Carrière des lieux-dits « Les  
Echalans », « La Maison Neuve »  
Commune de Viennay (79)

**Demande d'Autorisation Environnementale  
Renouvellement d'une carrière**

# MÉMOIRE EN REPONSE A L'AVIS DE LA MRAe

**16 novembre 2020**

Figure 1 : Localisation des principales mesures visant à améliorer la valeur écologique du site  
(Source : Etude d'impact et note écologique complémentaire)

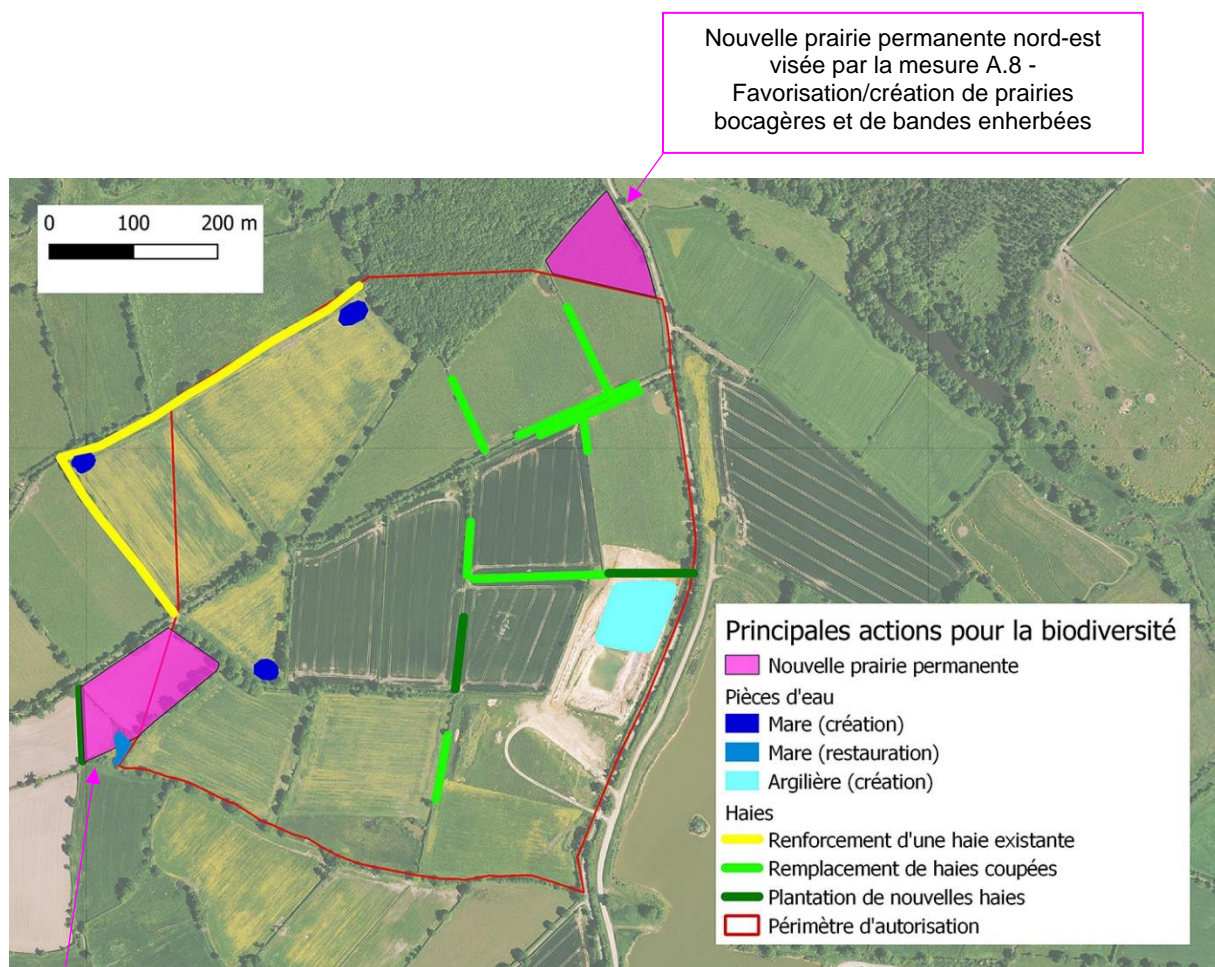
La MRAe recommande que le maître d'ouvrage examine des alternatives d'exploitation permettant un évitement plus complet des zones humides du site.

Cette zone humide pédologique est donc évitée autant que possible, et elle est compensée/accompagnée par la mise en œuvre de plusieurs mesures qui vont créer bien davantage de zones humides : 24 190 m<sup>2</sup> qui seront créés sous la forme de 3 mares de 300 m<sup>2</sup> chacune en moyenne et d'une zone humide restaurée de 15 190 m<sup>2</sup> pour compenser les 5 580 m<sup>2</sup> détruits. Ces mesures sont pour rappel (cf. localisation sur la figure en page suivante) :

- Mesure C2.1 - Restauration d'une zone humide : cette mesure vise la restauration d'une zone humide (de type prairie permanente) sur un terrain propriété de Ciments Calcia, fortement dégradé par sa mise en culture au sud-ouest du site. Bien qu'en partie inclus dans le périmètre autorisé de la carrière, il est situé en dehors de la zone d'extraction et n'est pas concerné par l'exploitation de celle-ci.

- Mesure A.1 - Création de trois nouvelles mares et d'une argillère : cette mesure vise la création de 3 nouvelles mares bocagères sur le site mais en dehors de l'emprise d'extraction (parcelles appartenant à Ciments Calcia). L'objectif de ces nouvelles mares est de consolider le réseau de mares bocagères existantes, participant ainsi au renforcement des corridors biologiques (en intensifiant l'attrait du corridor). Ces nouvelles pièces d'eau favoriseront aussi la reproduction des amphibiens à l'écart de la zone d'extraction et à proximité de secteurs riches en refuges tels que boisements et haies bocagères. Elles profiteront également à l'ensemble de la faune vertébrée en créant des points d'abreuvement et

- Mesure A.2 - Restauration d'une mare existante : la mare existante à restaurer est située sur le terrain visé par la mesure C2.1 susnommée. Les travaux de restauration consisteront à dégager la mare de quelques apports récents constitués de souches et branches qui ont tendance à l'obstruer. En fonction des résultats obtenus lors de la première année de suivi écologique, une restauration plus poussée de cette mare pourra être proposée (curage et correction du profil si nécessaire).
- Mesure A.3 - Préservation et gestion du boisement humide : cette mesure concerne le boisement humide situé en bordure au nord du projet. Elle consiste principalement à garantir le maintien de la surface boisée, de ne pas intervenir sur le milieu et de le laisser évoluer naturellement tout en vérifiant qu'il conserve ses caractéristiques de zones humides.

La création de ces mares et la restauration de cette zone humide permettront donc d'apporter une plus-value au site sur le plan de la qualité de la biodiversité. Sur le plan fonctionnel, ces nouvelles zones humides seront pour le moins équivalentes à celle partiellement détruite (alimentation par la pluviométrie, sans lien avec les nappes du secteur).

**Figure 2 : Plan de de remise en état de la carrière actuelle**

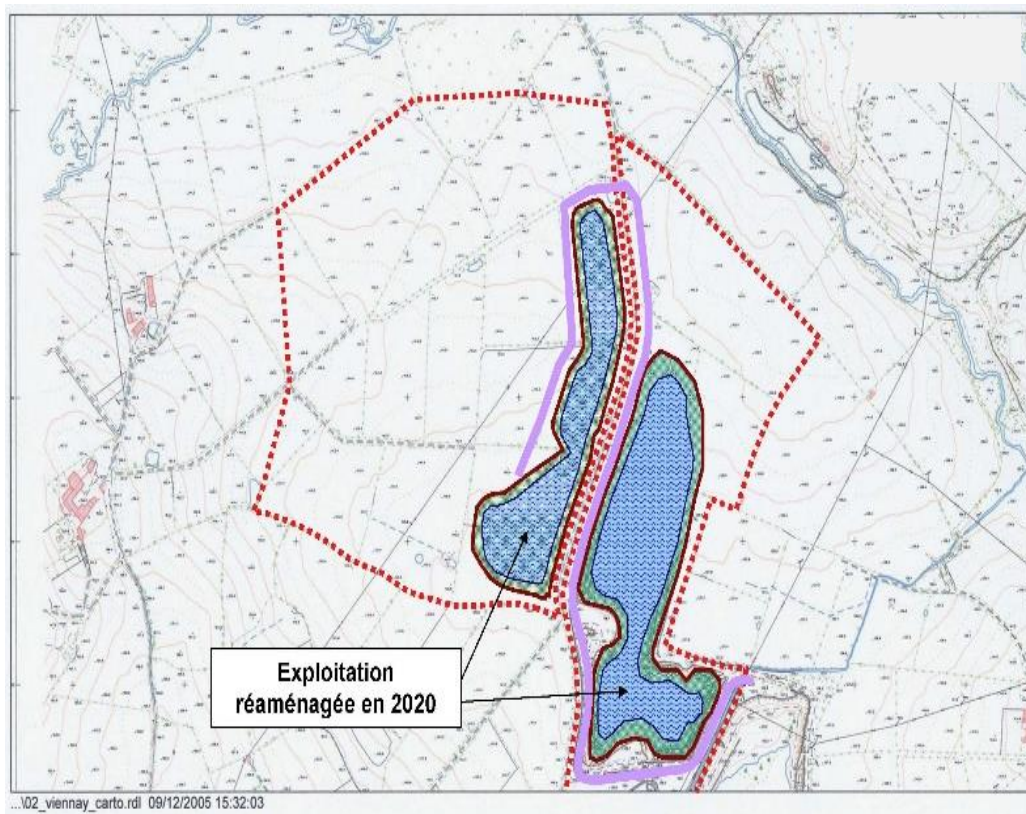
La MRAe relève que l'étude est insuffisante en ce qui concerne la présentation du plan de remise en état de la carrière actuelle et son adéquation avec la remise en état prévue initialement pour l'extension. L'étude d'impact devra être complétée sur ce point.

Le plan de remise en état de la carrière actuelle est le suivant. Il est issu du dossier de demande de modification des conditions d'exploitation et de remise en état de janvier 2006, dont l'instruction a permis d'aboutir à l'arrêté préfectoral n° 4526 du 23 juin 2006 qui modifie l'arrêté préfectoral n° 4238 du 21 juillet 2004 autorisant l'exploitation de la carrière actuelle. Une copie de ce plan est par ailleurs jointe au présent dossier, dans la pièce 2 : Demande administrative et technique en page 30.

Ce plan montre que la remise en état prévue par l'autorisation d'exploiter actuelle consiste en la création de 2 plans d'eau au droit de chacune des deux excavations autorisées de part et d'autre du chemin des Marchands. La remise en état du plan d'eau Est (situé à l'Est du chemin des Marchands) a déjà été réalisée. Elle est décrite et illustrée dans les chapitres 3.2.2.1.1 « Description des habitats recensés » et 3.2.2.1.1.2 « Carte des habitats » en pages 77 à 84 de l'étude d'impact. La partie Ouest du site a été partiellement exploitée et est réaménagée au droit des zones exploitées : les modelés de talus ont été réalisés et plantés.

Comme évoqué précédemment, dans le chapitre 2.2.1 en page 4, il a été fait le choix de modifier la remise en état proposée pour cette partie Ouest du site afin de mieux protéger la ressource en eau, localement utilisée pour la production d'eau potable au niveau de la prise d'eau du Cébron. C'est pour cela qu'en lieu et place du plan d'eau Ouest initialement envisagé ainsi qu'au droit de toutes les autres excavations qui seront créées dans le cadre du présent projet, seront restituées des terres à vocation écologique ou agricole au niveau du sol et sans contact direct avec les eaux souterraines (excepté un petit plan d'eau de 0,7 ha conservé en dernière phase d'extraction du projet dans la partie Sud-Est de l'emprise du projet). A cette fin, ces excavations seront remblayées avec des matériaux inertes provenant du site (stériles d'exploitation) et d'origine extérieure (matériaux inertes provenant essentiellement de la carrière de calcaire et de marne d'Airvault exploitée par Ciments Calcia, à proximité immédiate de la cimenterie).
